東京工業大学の高層建築計画に伴う
自主ミニアセスメント評価書

平成 22 年 5 月

国立大学法人 東京工業大学

1.1 ミニアセスメント評価書(案)に対する審査意見等を総合的に検討してミニアセスメント評価書(案)の内容を変更した事項

図 4.1-1 地上デジタル放送波受信状況調査地点
(平成22年2月)

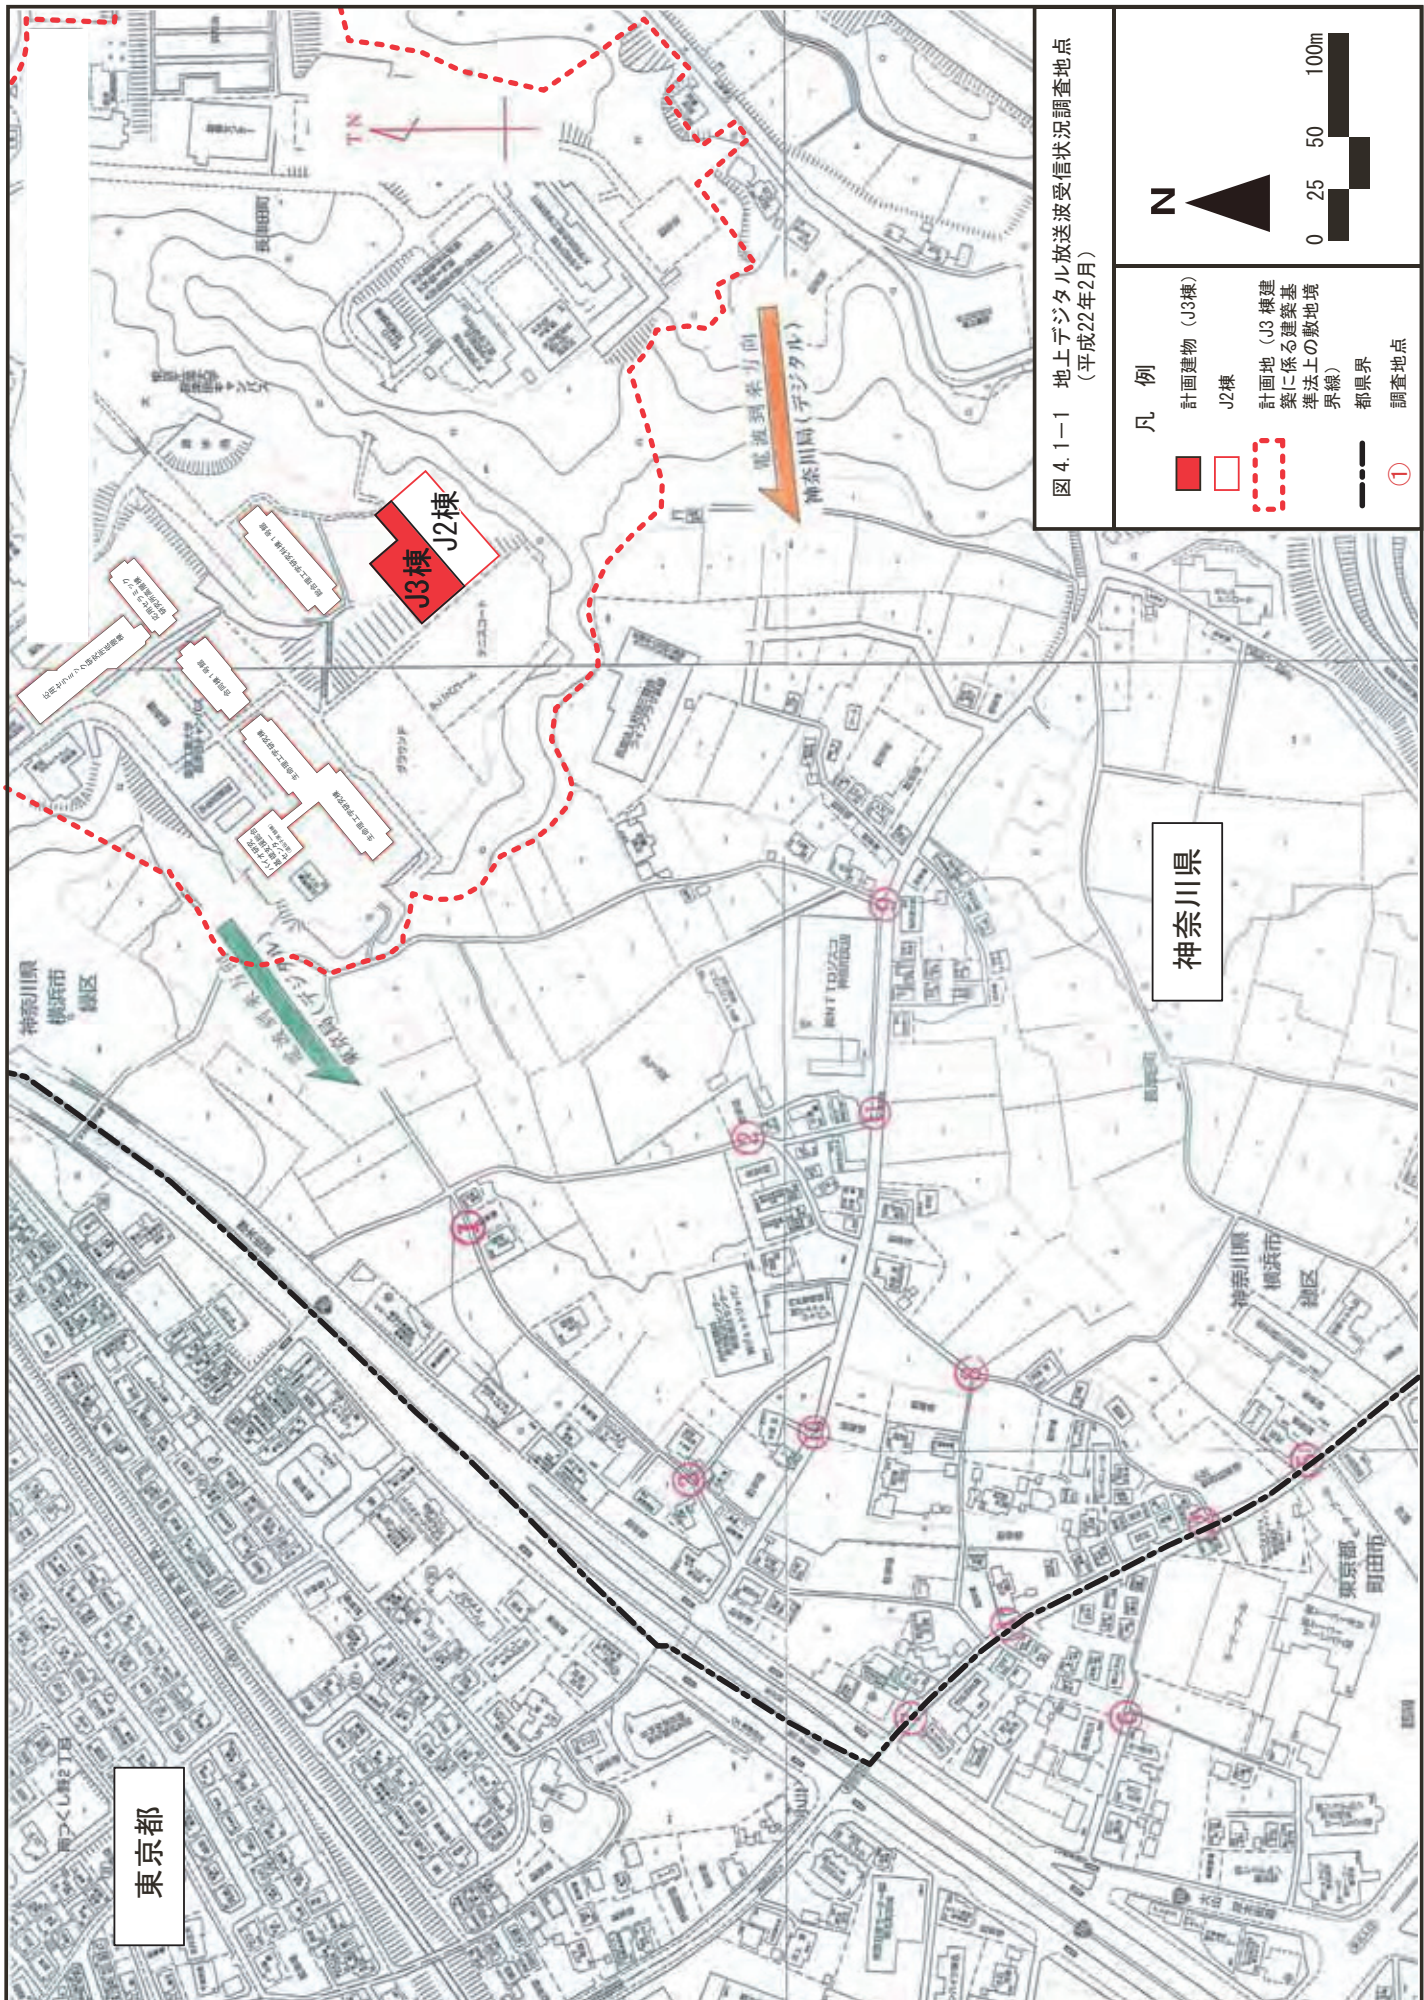
意見の概要	事業者の見解
<p>地上デジタル放送波に関して、どの地点を測定地点として選定し、測定されたのか、あるいはどのエリアに影響が生じると予測されたのか。</p>	<p>(4/14 事業者見解)</p> <p>J2 棟建設時に、地上アナログ放送波の電波障害の調査を行っており、今回の地上デジタル放送波の調査範囲は、地上アナログ放送波の電波障害対策範囲としています。(ミニ準備書 図 4.1-1 地上デジタル放送波受信状況調査地点 本編 電波障害 26 ページ参照)</p> <p>地上デジタル放送波の場合、地上アナログ放送波よりも電波障害の起きる可能性が少なく、アナログ波の範囲で問題がなければ、デジタル波も概ね問題はないだろうという予測になってはいますが、これは予測であり、実際にデジタルの障害が J3 棟の計画に伴って起きた場合は、何らかの対応を実施します。</p>
<p>地上デジタル放送波の調査地点、そのすべてが大学の共同受信設備を使ってケーブル配信による受信をされているところだとは理解がしづらい、大学からの共同受信の配信を受けている箇所についての測定が、実際になされて無いように思われる。</p> <p>電波障害が出た後に、設備を設ける、設けないということになると、話が非常に長期になり、あるいはその費用負担など、発生してから対策するよりも事前に細かく調査して、あるいは希望地を調査するなど対応すれば、事後の発生というものは少しでも防げるのではないか。</p>	<p>(4/14 事業者見解)</p> <p>ご質問は持ち帰り、後日、個別にご回答をした上で、4 月 28 日の審査会において公式に見解を示し公表する形とします。</p> <p>(4/20 事業者見解)</p> <p>現行共聴設備による地上アナログ放送波の補償範囲が、地上デジタル放送波の調査範囲に入っていないのではという点については、ミニ準備書に記載の図 4.1-1 地上デジタル放送波受信状況調査地点 (本編 電波障害 26 ページ参照) で示している調査地点①～⑫は、本学が現在電波障害の補償を行っている全ての範囲が網羅出来るように、測定業者と打ち合わせの上決定しています。(地上アナログ放送波受信障害予測範囲と重ねて表示した図、本編資料編 資-36 ページ参照)</p> <p>※図の緑 (東京局) 及びオレンジ (神奈川局) の範囲が現在計画している高層建築物による電波障害予測範囲を示しています。</p> <p>調査では、現行 J2 棟の状態で地上デジタル放送波は問題なく受信できるとの結果が出ていますが、J3 棟により障害が発生する可能性があるため、電波障害対策範囲の設定時期については、J3 棟上棟後、地上デジタル放送波に与える影響要因が確定した後に実施したいと思っております。</p>

図 4.1-3(1) 地上アナログ放送波受信障害予測範囲 (総括図)

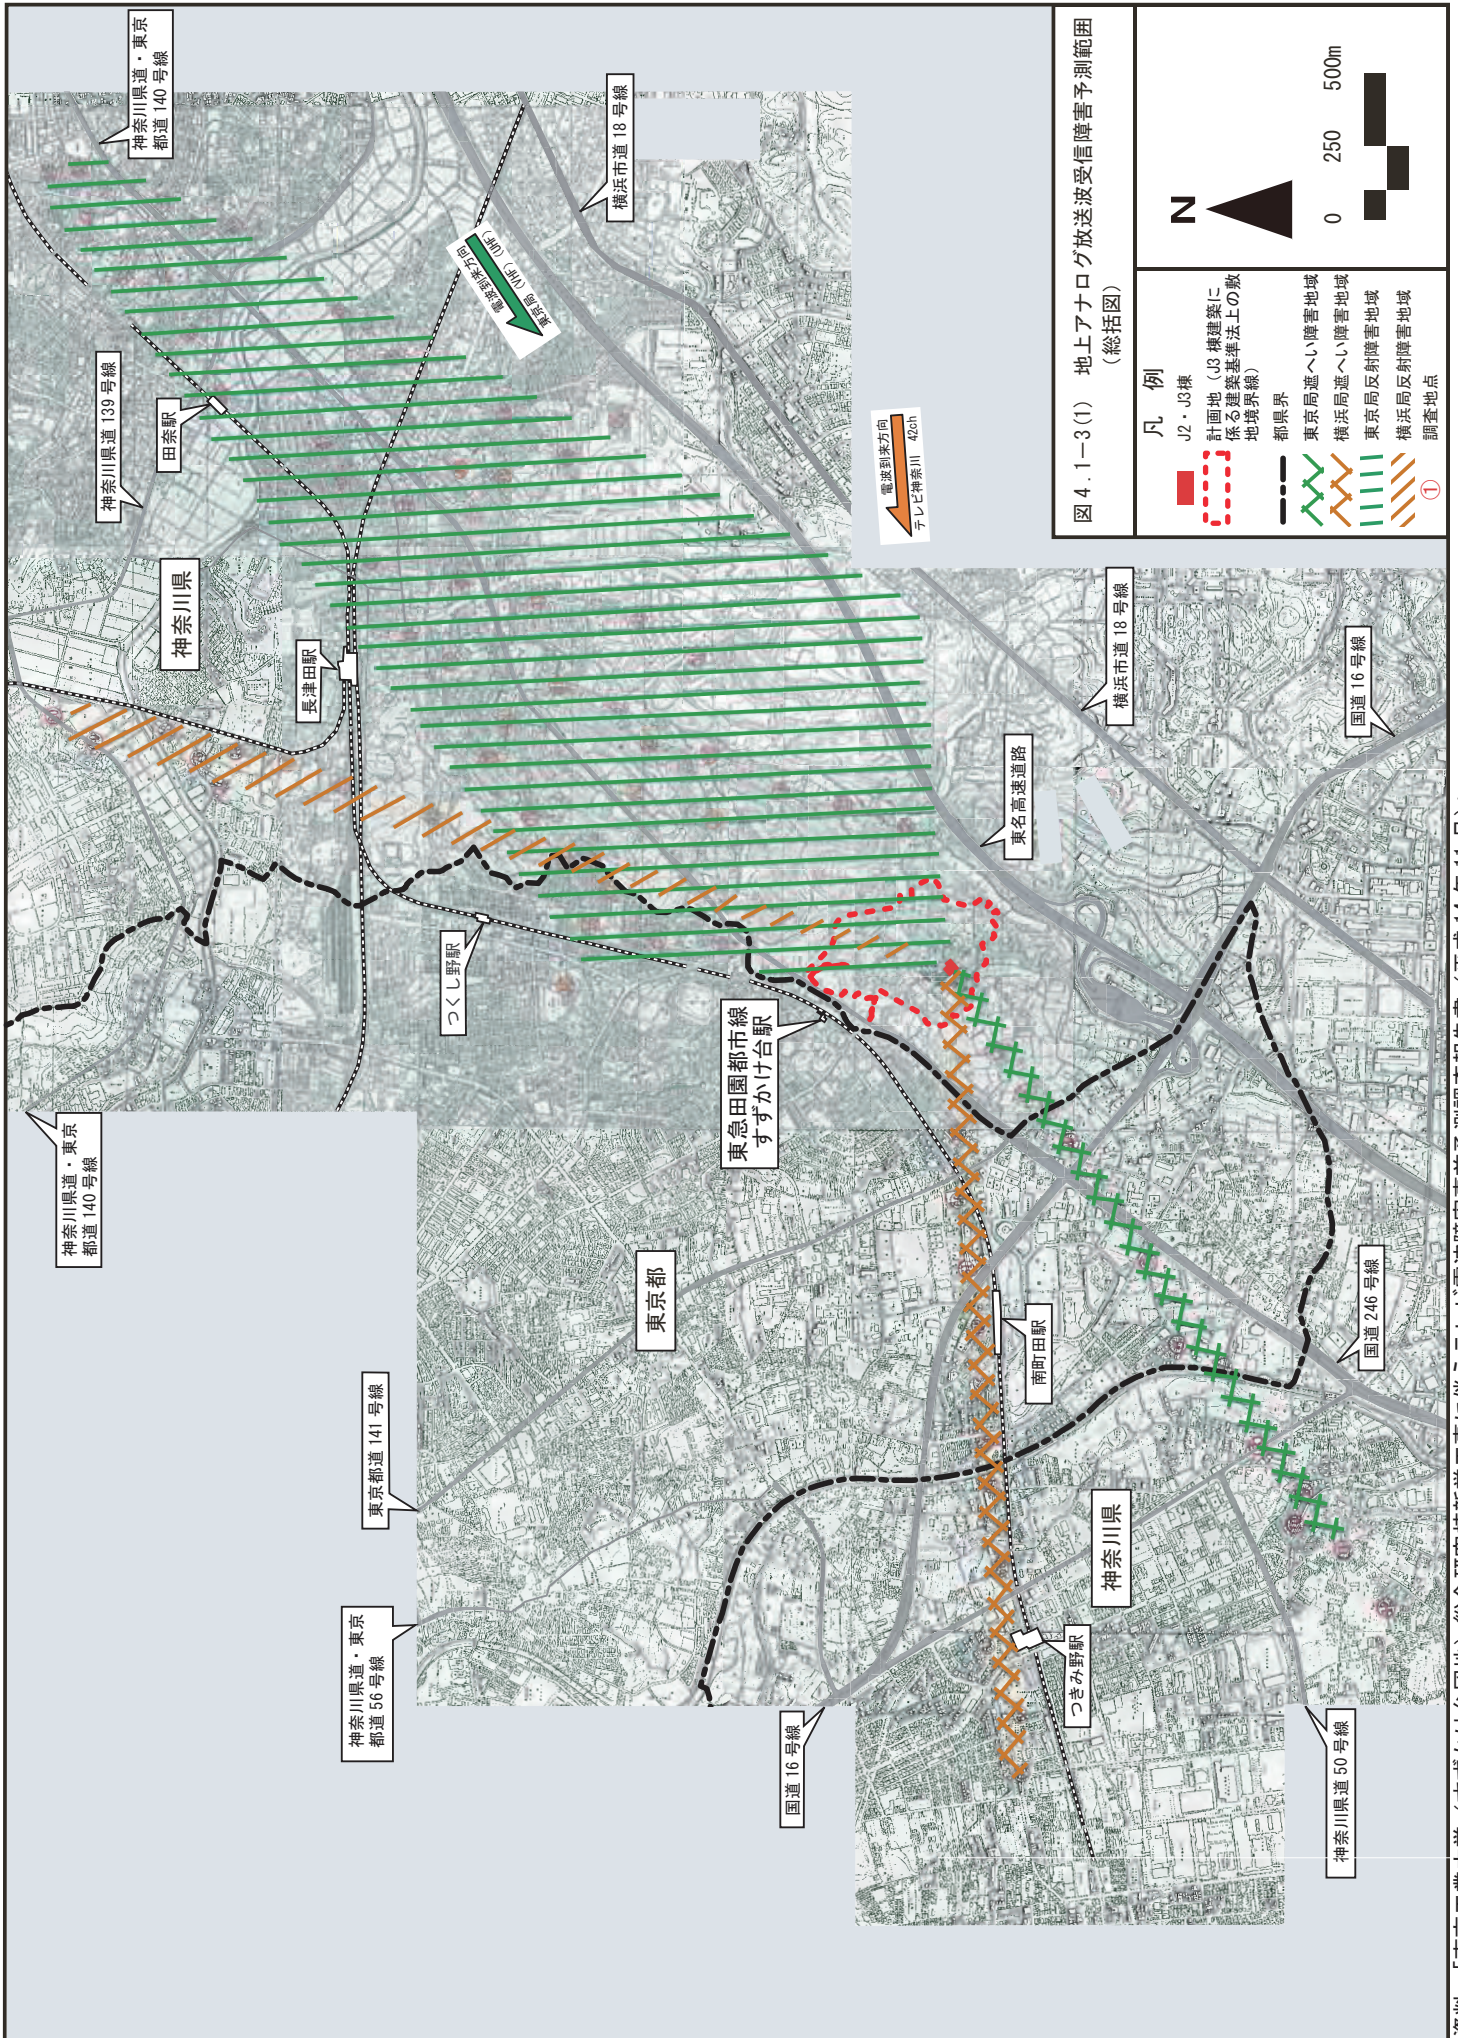
審査意見	事業者の見解
現地調査として平成14年の調査結果を挙げるのは問題があるのではないかと。既存の調査結果として平成14年の調査をいたしましたとした方が良いのではないかと。	地上アナログ放送波については、既存資料扱いとし、調査及び予測時期を記載します。
地上アナログ放送波の調査は8年前のものであるから、1箇所くらい調査して現況との差異は無いことを確認した方が良かったのではないかと。 また、スカイツリーに移ったときに電波障害の範囲のずれが出るのではないかと。	地上アナログ放送の調査は、ミニアセスメントとして簡便に実施するため、既存の調査結果を使用しました。 また、現段階ではスカイツリーの諸元が公表されていないことから、予測評価は行えないため、建設後に影響が出た場合、CATV、共同受信施設の設置、アンテナ設備の改善等の対策を講じます。
地上アナログ放送波の電波障害予測範囲図は3枚あるが、1枚の図面に全体がわかるように表現できないかと。	地上アナログ放送波の電波障害予測範囲図は1枚の図面に全体がわかるような統括図を加えます。

図4.3-5
計画建物建設前後における風環境
(防風対策無し)

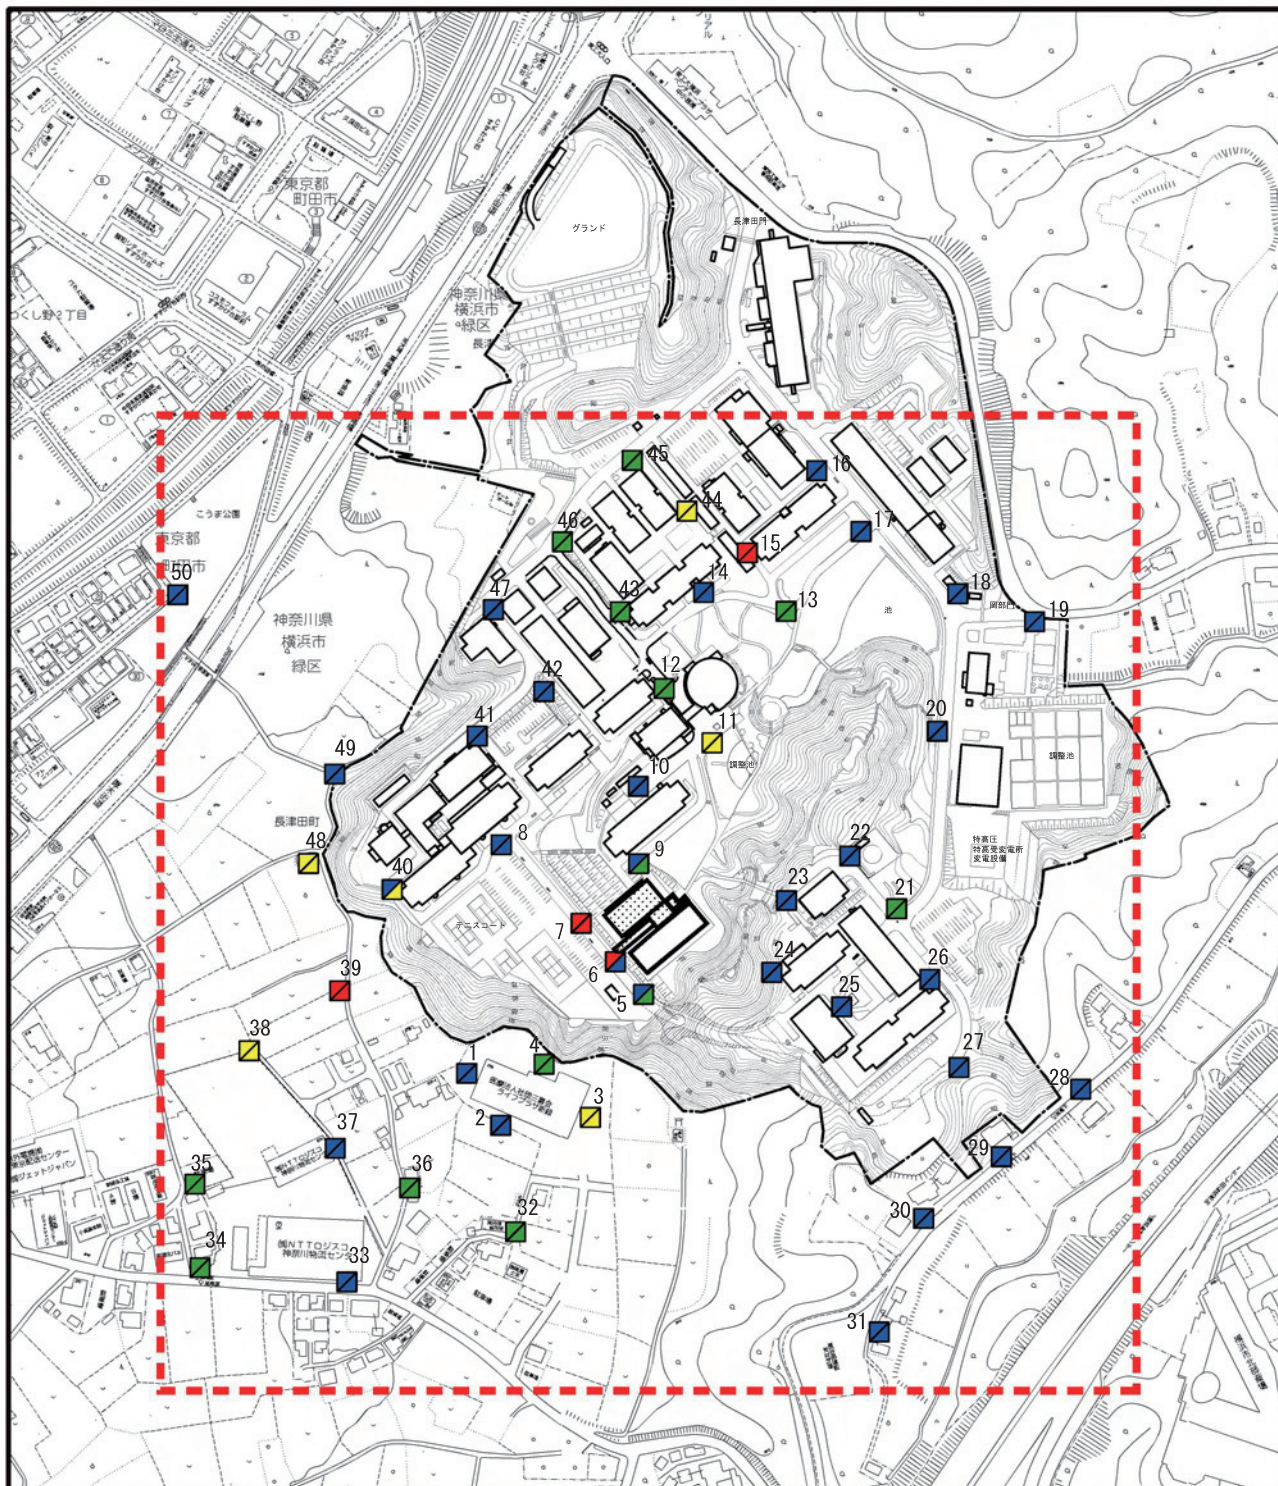
審査意見	事業者の見解
<p>予測結果の図ではコンターがないため風の変化が正確に分からない。メッシュがある程度小さく変化がわかるとすれば、シミュレーション結果についてメッシュを入れる、風速ベクトルを入れる等はできないかと。</p>	<p>出現頻度の高い風向等について、風向風速ベクトル及び等風速比線図を示します。</p>
<p>ランクが 2 段階下がっている地点が 2 箇所あるが、これについては何か防風対策などを行っているのか。 通常アセスでは敷地内への影響に対する対策を除外しているがおかしい、できれば防風植栽などをしてもらいたい。</p>	<p>ご指摘の予測地点 (No.9、No.40) については、建設後においても事務所街の範疇に納まっているため、対策の必要は無いと評価しているところですが、ランクが 2 段階下がるという予測結果を踏まえ、No.9 については、修景緑化を兼ねた植樹等により防風対策を実施します。No.40 については、学内利用者の通行頻度がほとんどなく、防風植栽を施すのに適した場所もないことから、対策はおこないません。 なお、No9 の植樹配置については、今後さらに詳細検討を進め、最も効果的な配置となるよう検討します。</p>
<p>風害の現地調査を行っていないため、16 km離れた横浜気象観測所のデータを使用しているが、その妥当性について、もう少し詳細に検討した方が良いのではないかと。つまり、資料編で風配図については検討しているが、風速ベクトル図については検討していない。これについても検討した方が良いのではないかと。</p>	<p>本調査ではミニアセスメントとして、風向風速の現地調査を行っていないため、計画地の南東近傍で過去に実施された「横浜市北部方面斎場建設事業に伴う環境影響評価書」に記載されている気象データと、周辺の気象官署との類似性を比較し検討しました。 ご指摘の風速ベクトル図は、「横浜市北部方面斎場建設事業に伴う環境影響評価書」には測定値データの記載が無く、風配図及び月別の風速平均値のみの記載であったため、風配図による風向別出現頻度を周辺の気象官署と比較検討しました。</p>

1.1 実験系排水処理 工程図

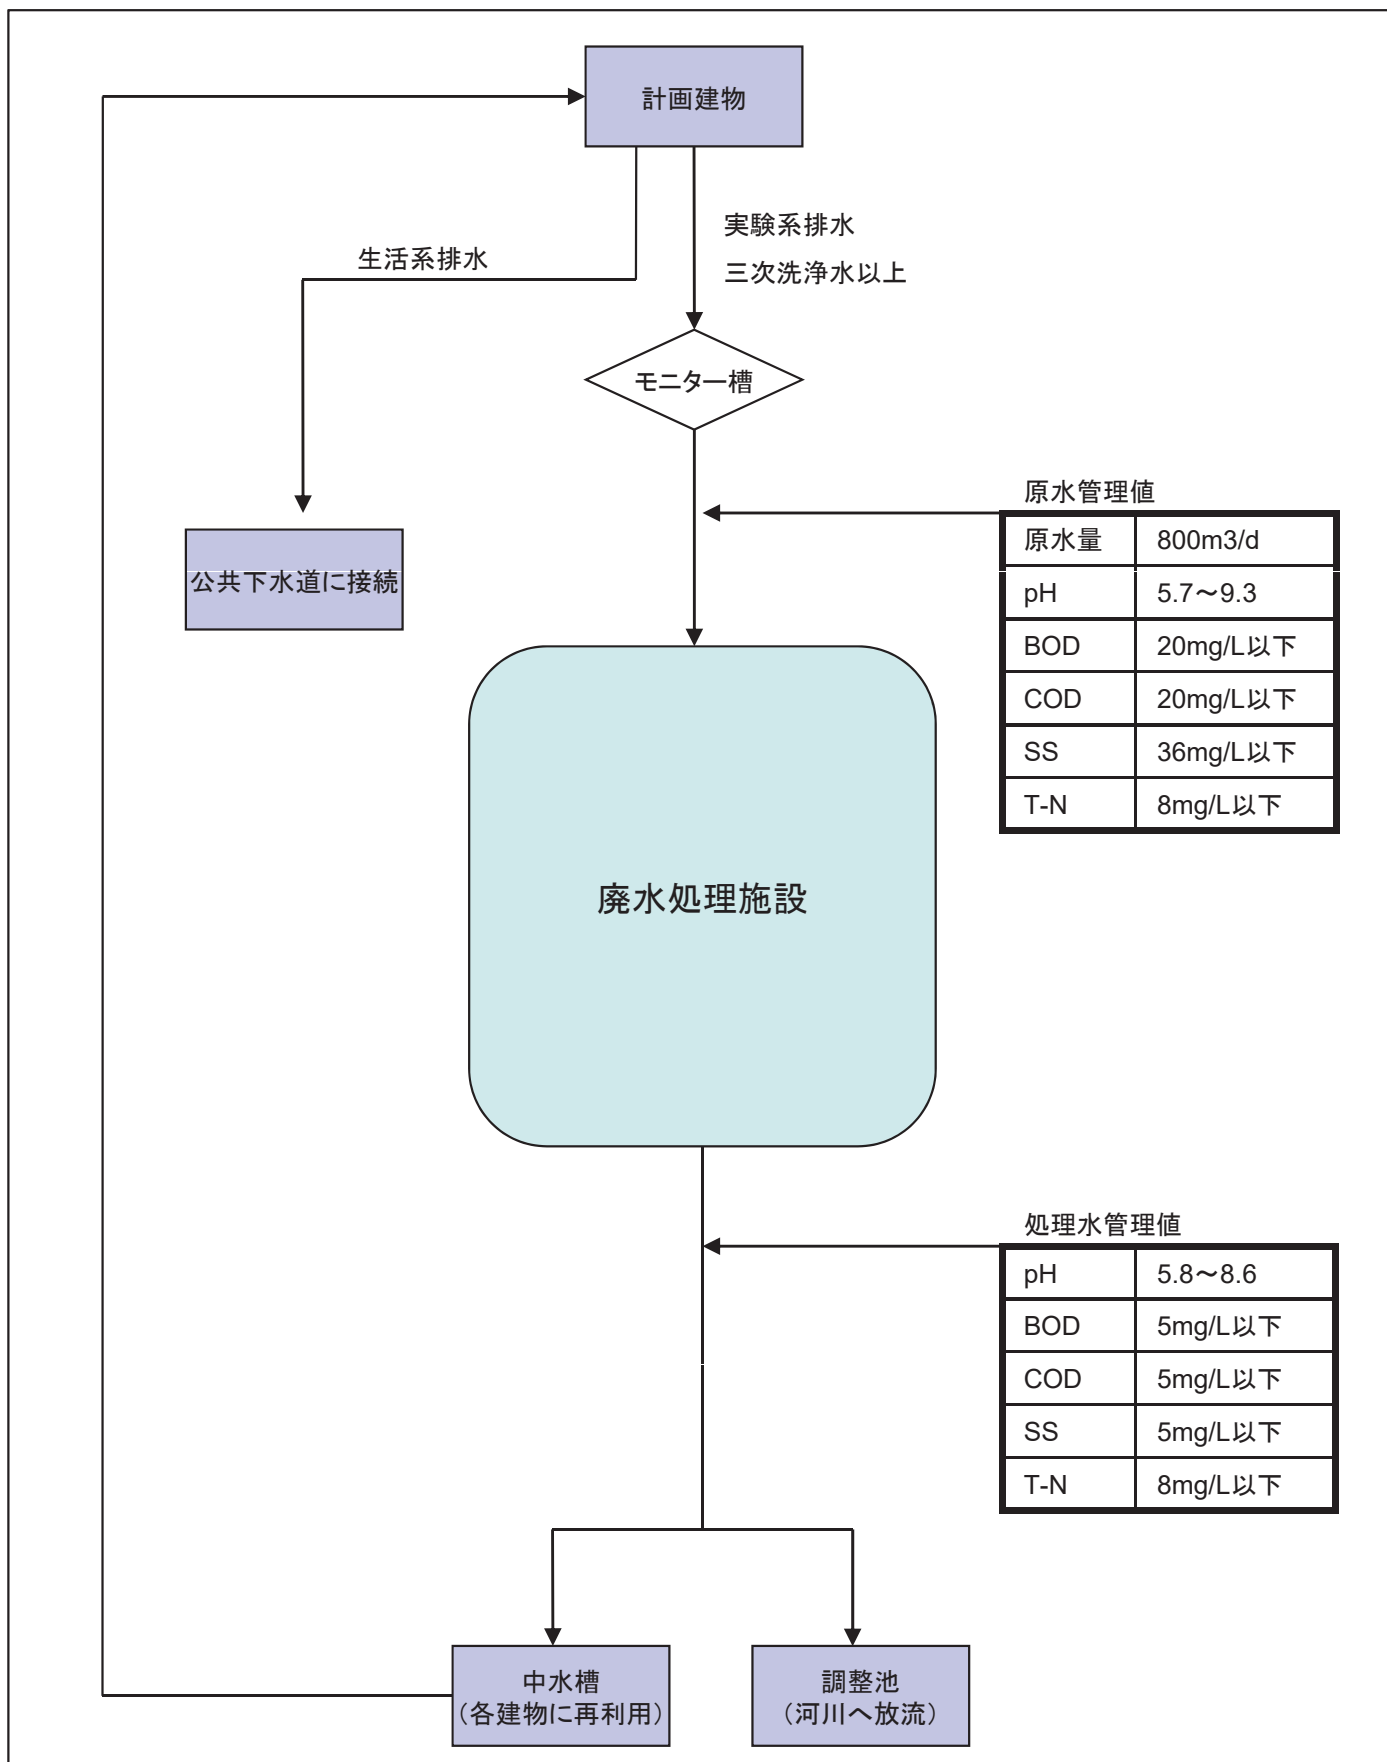
審査意見	事業者の見解
<p>給排水・供給施設計画 資料-2、3 の実験系排水の図が見辛いので大きく分かりやすいものにするか、削除しても良いのではないかと。</p>	<p>資料-2、3 の実験系排水処理施設工程図①②は、削除します。</p>
<p>廃棄物処理計画 廃棄物の分類図が廃掃法に基づくものになっていない。再確認して、正確なものに修正すること。 資-7 の生活系廃棄物等の分別一覧表はいらぬのではないかと。</p>	<p>廃棄物の分類名称及び図を廃掃法に基づくものに訂正します。 資料-7 の生活系廃棄物等の分別一覧表は、削除します。</p>
<p>騒音、振動 騒音の調査結果は、環境基準との比較のみでよいのではないかと。また、測定結果のデータは等価騒音レベルだけで良いのではないかと。 資料-9 の調査目的で周辺環境への影響を検討するところがあるが、検討をしているわけではない。将来何らかの問題が起こったときのために現況を把握しているだけであるので、その趣旨をはっきりと示す方が良いのではないかと。</p>	<p>保全対象における評価としては、環境基準 (等価騒音レベル) が適切と思われるが、計画建物横浜市生活環境の保全等に関する条例の第 31 条に定める騒音・振動の規制基準が適用されていることから、市条例による比較も行えるよう、時間率騒音レベルと併記しています。 調査目的で、現況の把握である旨の記述に訂正します。</p>
